레이크뷰 로프교체 제안서

2026년 10월

가버너 로프 교체 건

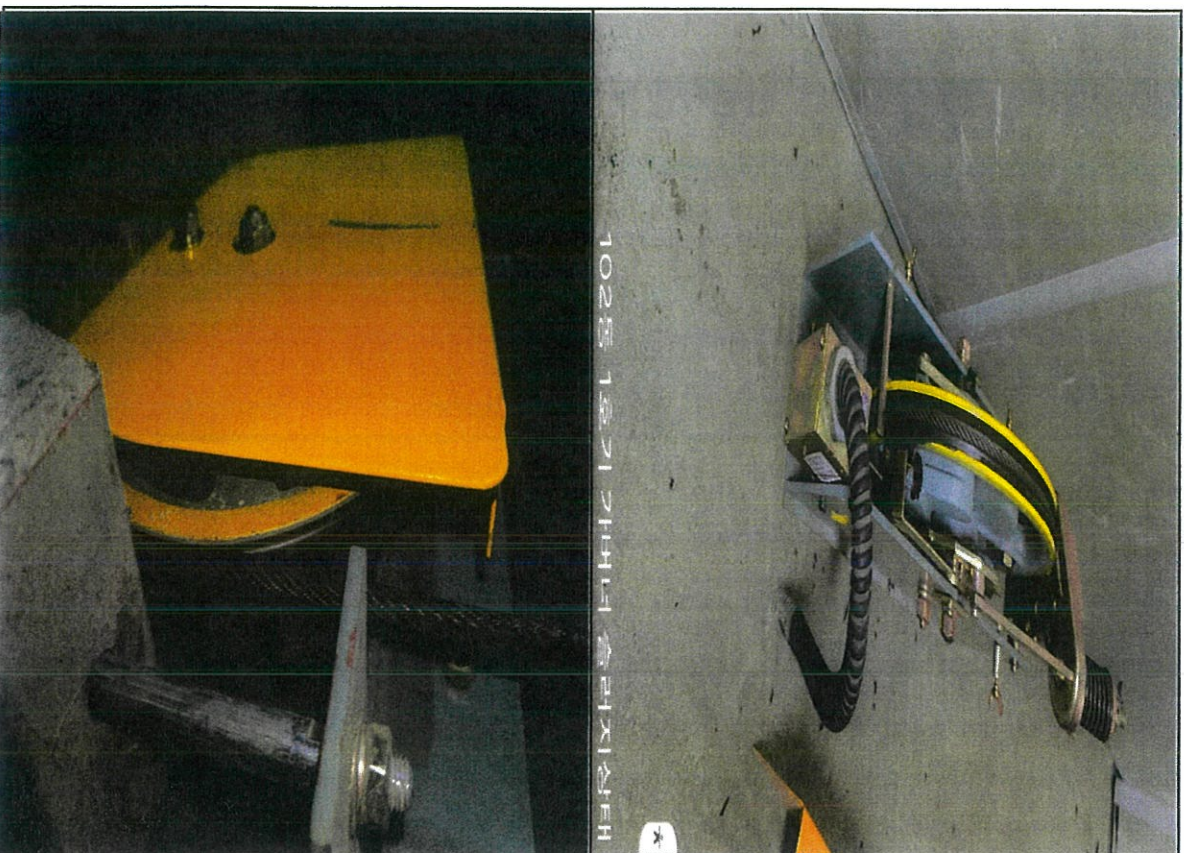
품명	가버너 로프		
호기	102동 1호기		
수량	1EA	내구년한	3~5년
기능 및 역할	가버너 와 연결된 강철 와이어 로프로, 엘리베이터 속도를 감지하고 제동 장치가 작동할 수 있도록 돕는 부품입니다.		
고장 및 증상	(1)사진과 같이 윤활유 산화물과 분진이 고착된 슬러지가 조속기 시브 홈을 메워 로프와의 마찰력을 떨어뜨리며, 과속 상황 발생 시 로프가 헛도는 슬립 현상을 유발하고 탈락된 슬러지가 찢어기가 피트 하부로 떨어져 텐션 폴리 회전을 방해하거나 과속·인장 안전스위치 점접 불량을 일으킵니다. (2)26.10.6일 엘리베이터 안전기준 10.2.2.1.6가 조건부 사항으로 안전 기준 부적합 판정을 받음 이에 가버너 로프 교체를 권장 드립니다. (3)검사원 의견:피트 및 기계실 과속조절기 폴리 이물질 제거 및 교체 권장 드립니다.

제어반 결함 장치 교체 건

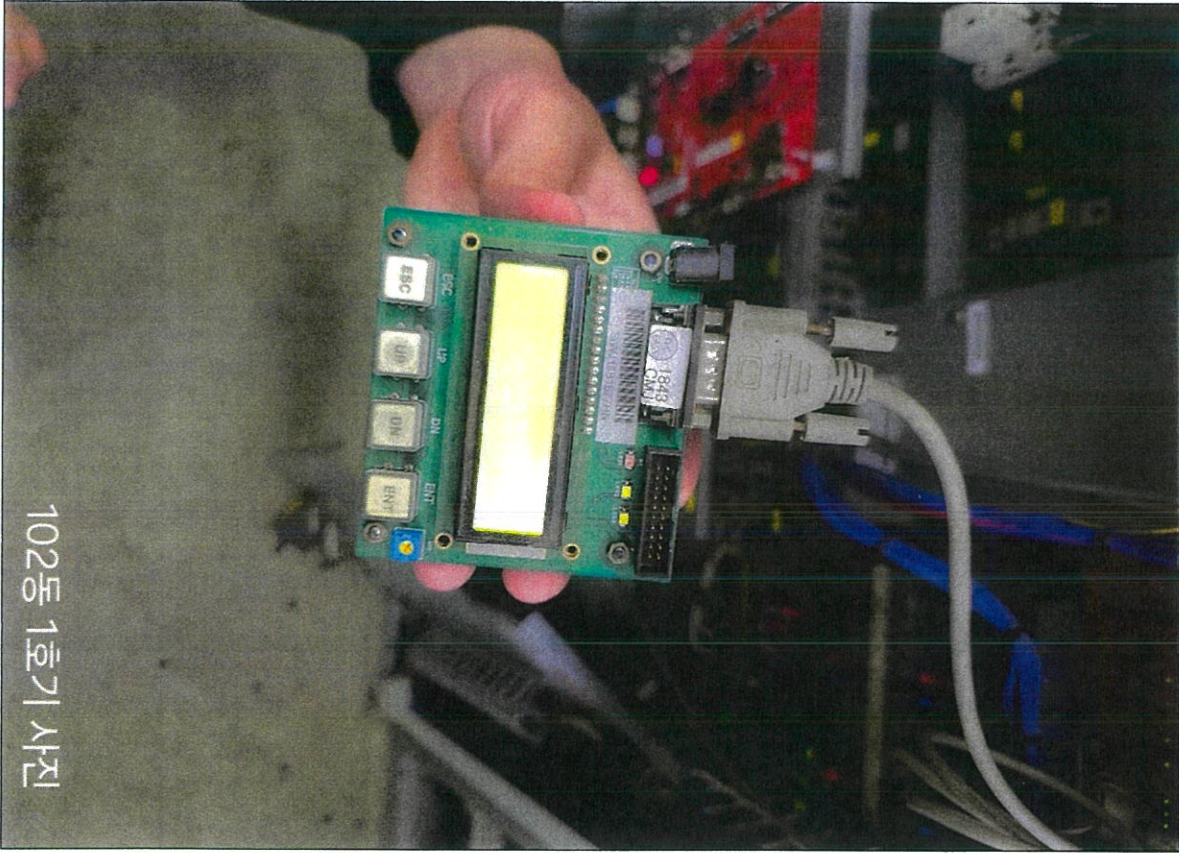
결함 확인 장치				품 명
102동 1호기				호 기
수량	1EA	내구년한	없음	
기능 및 역할	엘리베이터 CP 제어반 상단에 설치하며 확인장치를 통하여 메인보드 및 인버터의 실시간 움직임 및 에러 통신상태를 확인하는 장치입니다.			
고장 및 증상	결함 장치 불량으로 인해 엘리베이터 상태 및 애러 확인불가 26년10월6일 엘리베이터 안전기준 (6.6.6.2에) 따라 조건부 판정 됨 이에 교체 권장드립니다.

가버너 로프 교체 건

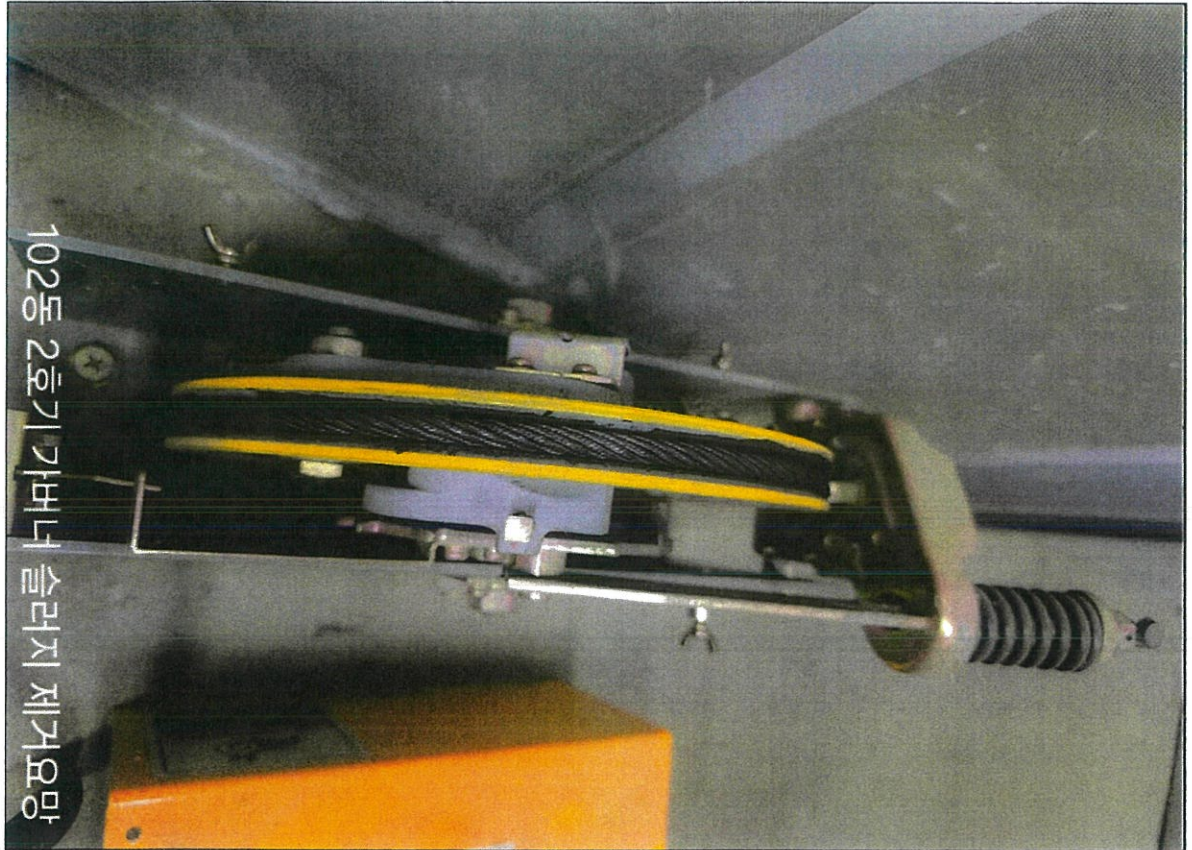
품명	가버너 로프		
호기	102동 2호기		
수량	1EA	내구년한	3~5년
기능 및 역할	가버너 와 연결된 강철와이어 로프로, 엘리베이터 속도를 감지하고 제동 장치가 작동할 수 있도록 돕는 부품입니다.		
고장 및 증상	정상 과속 발생 시 조속기 캐처가 로프를 강하게 붙잡지 못하고 미끄러져 카 하부 추락방지안전장치(비상정지장치)가 제때 작동하지 못할 위험이 있습니다. 로프 심선 부식 및 파단 위험: 슬러지가 로프 내부로 침투해 내부 마심(심선)의 윤활 기능을 저하시키고, 소선 부식 및 피로 파단을 앞당깁니다.

제어반 결함 장치 교체 건

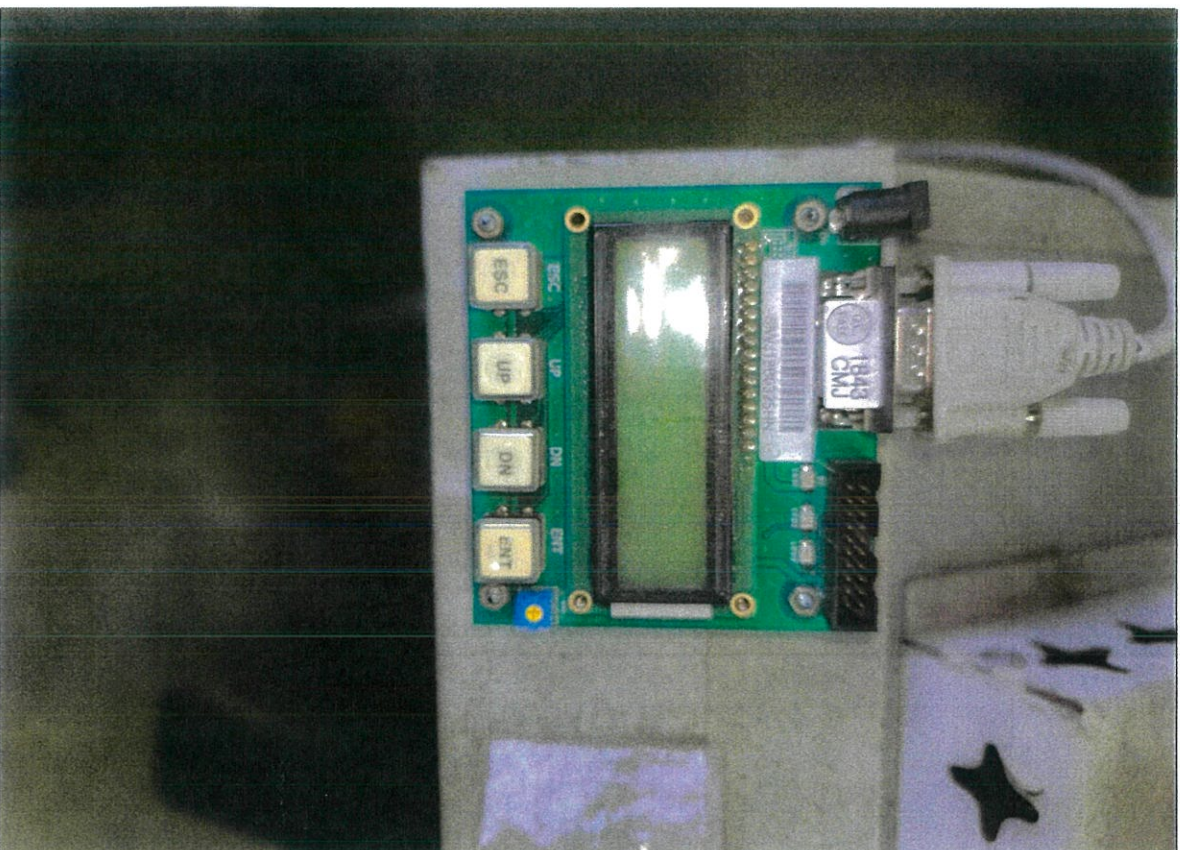
결함 확인 장치			
품명			
호기	103동 2호기 (1st Test)		
수량	1EA	내구년한	없음
기능 및 역할	엘리베이터 CP 제어반 상단에 설치하며 확인장치를 통하여 메인보드 및 인버터의 실시간 움직임 및 에러 통신상태를 확인하는 장치입니다.		
고장 및 증상	결함 장치 불량으로 인해 엘리베이터 상태 및 애러 확인불가 26년10월6일 엘리베이터 안전기준 (6.6.6.2에) 따라 조건부 판정 됨 이에 교체 권장드립니다
